医疗综合楼一层平面图

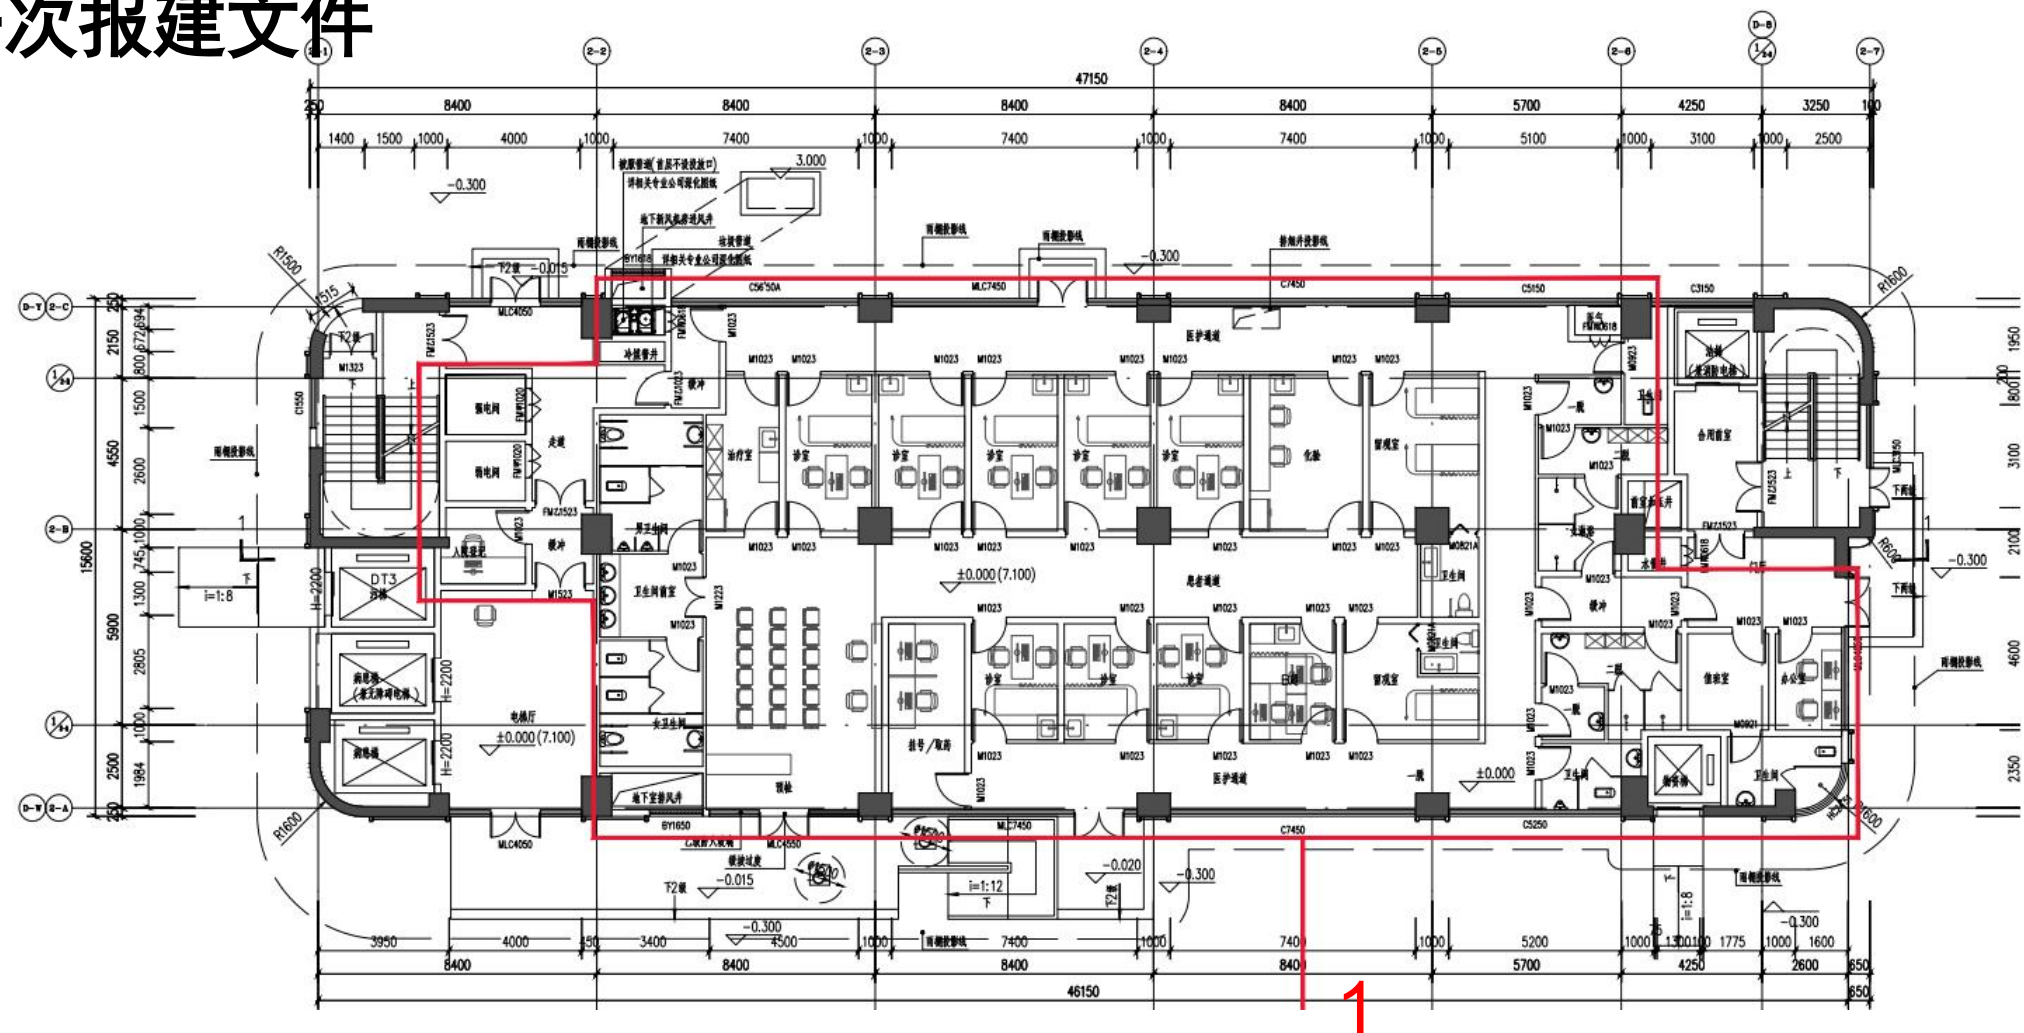
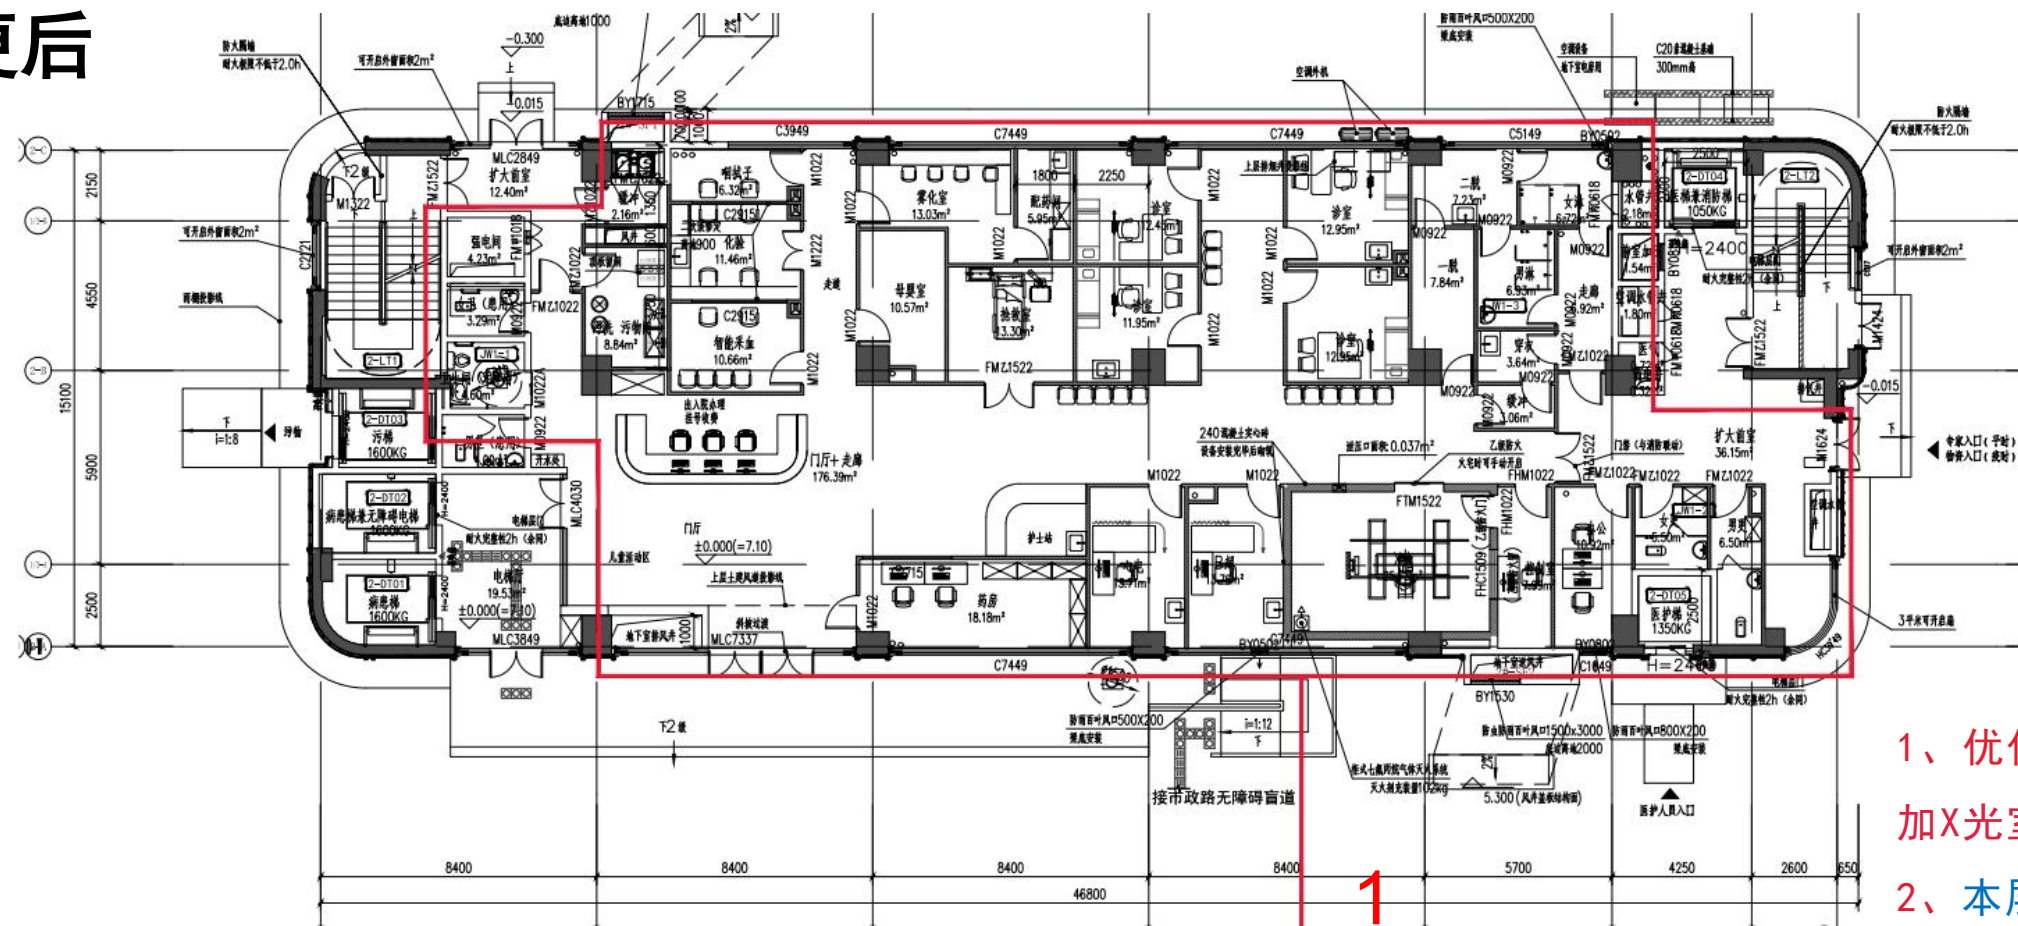
- 1、优化调整门厅、诊室等功能布局，并增加X光室。
- 2、本层建筑面积不变

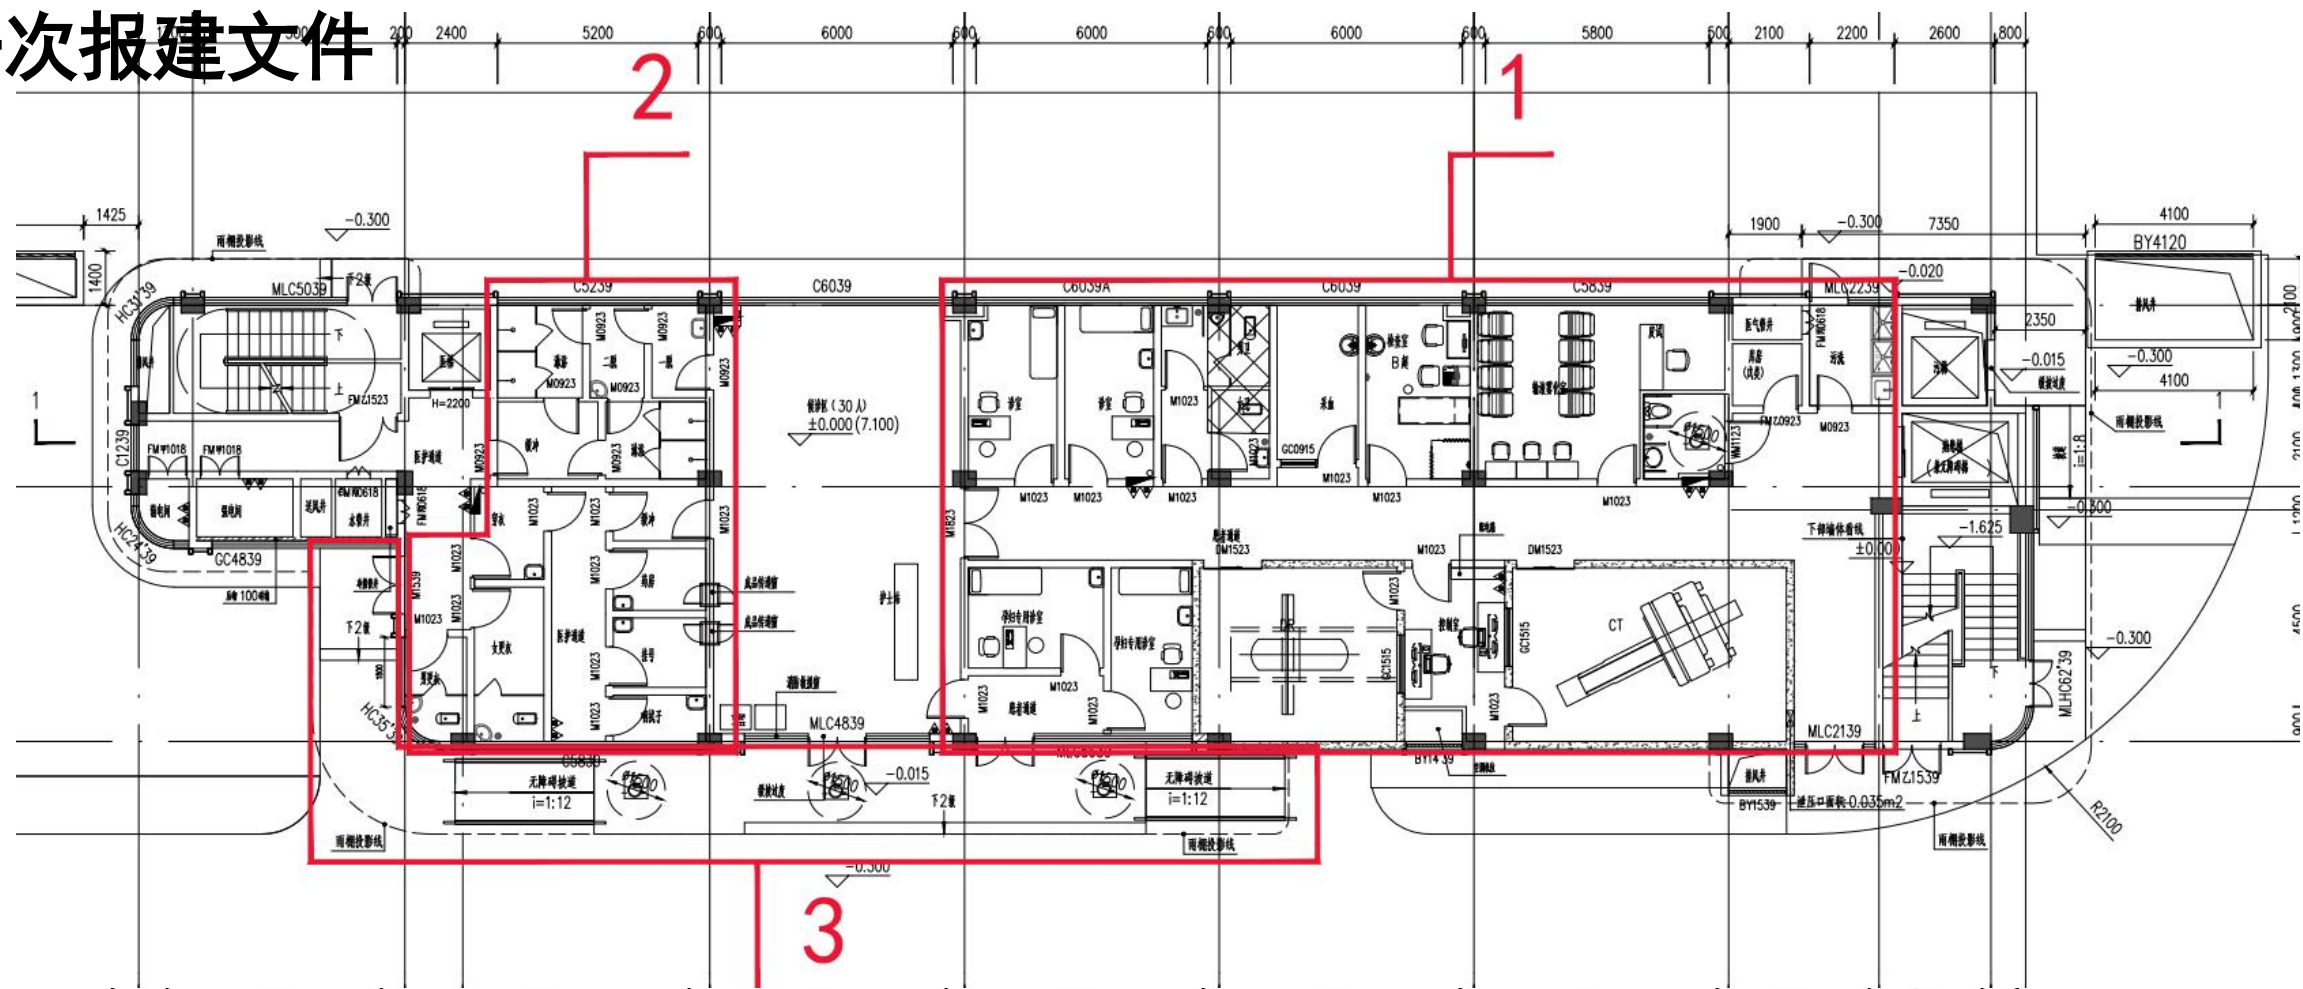
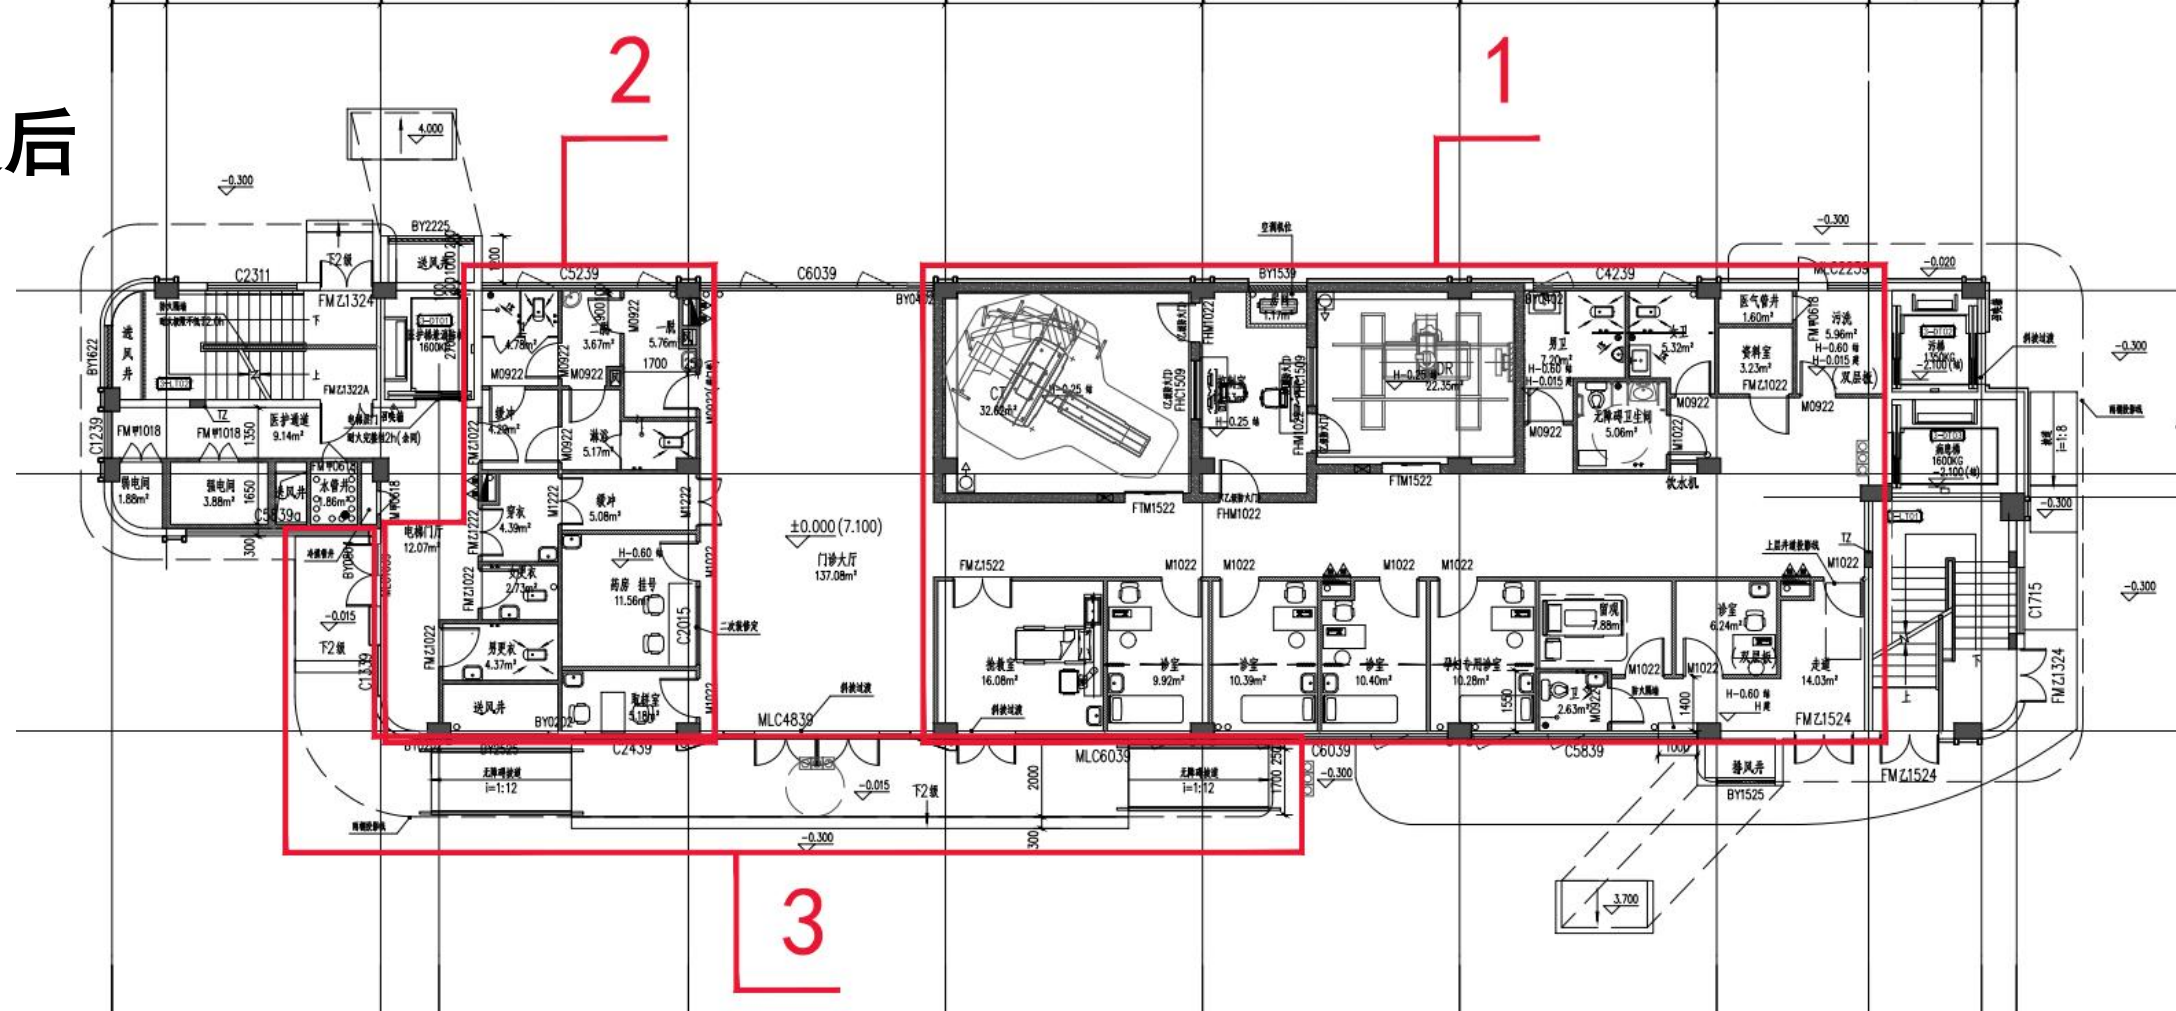
- 1、优化调整医生用房及挂号功能区域。
- 2、优化调整诊室检查室等功能区域。
- 3、优化调整雨棚尺寸。
- 4、本层建筑面积由569.72平米调整为537.09平米。（计容）
